FLUMINI MANNU

Ministero dell'Ambiente e della Tutela del Territorio
del Mare – D.G. Valutazioni e Autorizzazioni Ambientali

OGGETTO: VIA Impianto solare termodinamico "Flumini Mannu" - Villasor Decimoputzu (CA).
Controdeduzioni relative alle osservazioni del Consigliere Comunale del Comune di
Decimoputzu, Carlo Contu, prot. DVA-2015-0002542 del 29/01/2015

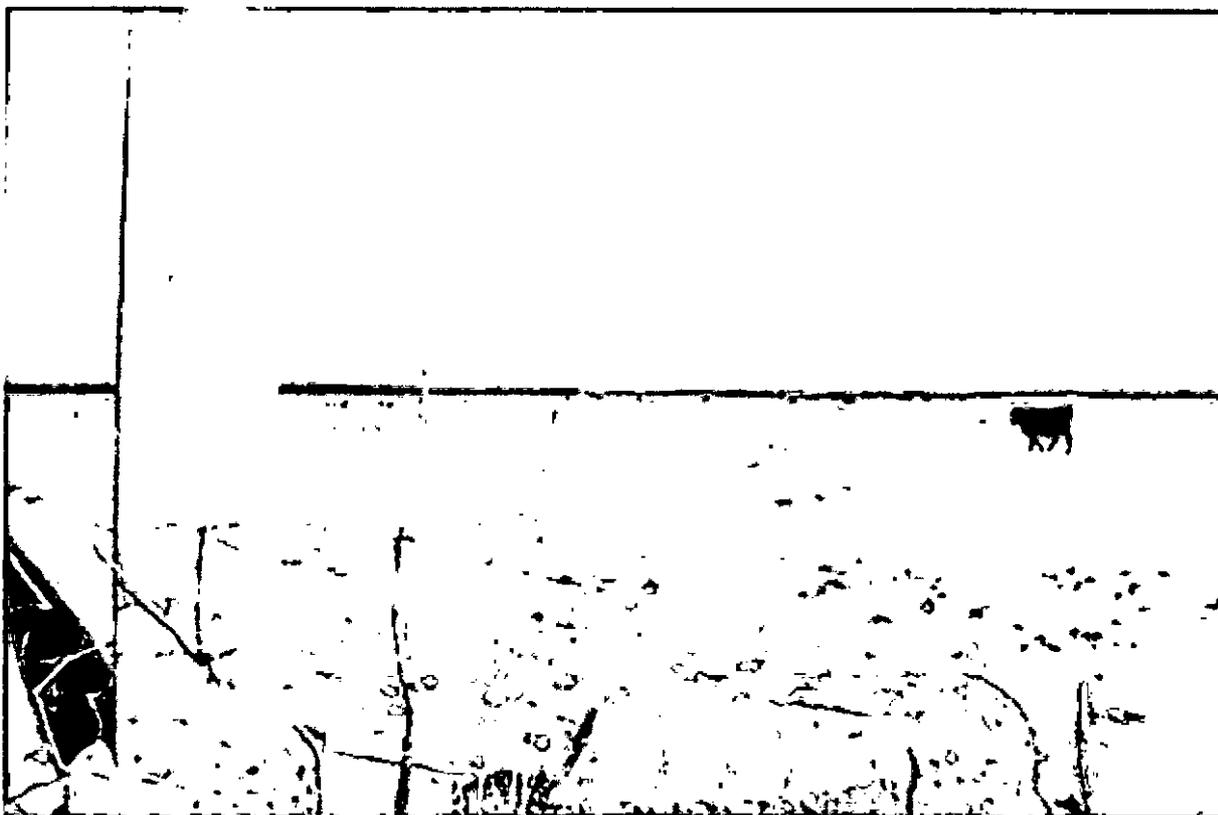
Nel geoportale regionale, accessibile a tutti, sono presenti numerose mappe che identificano e descrivono il territorio sotto vari aspetti. Nell'ortofoto qui sotto viene rappresentato il territorio nel 1954, si noti come già all'epoca la terra fosse il bene primario e unica fonte di vita. La casa rurale tipica era già presente.

Qui sotto, una mappa del 1977: nascono nuove aziende agricole, si dimostra che l'agricoltura e l'allevamento continuano ad essere significativamente importanti per la vita e lo sviluppo economico-culturale del luogo.

Nel 2000 e nel 2006 le campagne svolgono ancora un ruolo fondamentale per l'economia locale, durante tutte le stagioni, per ogni anno, fino ad oggi.

A seconda delle stagioni le campagne assumono diverse colorazioni, non appare sempre secco come invece si è cercato di far intendere con le foto pubblicate in progetto dalla società Flumini Mannu Ltd. Qui si cerca di descrivere in modo oggettivo e reale le caratteristiche del luogo.

Nessuno ha mai smentito la classificazione agricolo-pastorale dell'area d'intervento.

Quello che si è voluto sottolineare, non dalla proponente, ma da esperti agronomi, è che l'area non è più così "florida" e "redditiva". Non sono presenti coltivazioni "pregiate", la pratica agraria riguarda per lo più coltivazioni foraggere, che stanno lasciando il posto ad un utilizzo pastorale dei terreni.

Per quanto riguarda l'uso agricolo del suolo ci si limita a richiamare quanto in proposito certificato nella relazione dell'Agronomo, dott. Satta, **ove si attesta la pressoché nulla vocazione agricola**

dell'area. Si ricorda che tale relazione è stata consegnata a tutti i soggetti istituzionali coinvolti nella procedura di VIA. Comunque per rendersi conto, a colpo d'occhio, di quale sia la qualità del suolo dell'area di sedime del progettato impianto, più di tante discussioni valgono le immagini.

L'impressione che se ne ricava (ed è un dato di realtà) è di un suolo pietroso degradato e sterile. Facciamo tuttavia osservare il tema del suolo è stato ampiamente trattato, in ben 6 relazioni specialistiche, che sinteticamente richiamiamo:
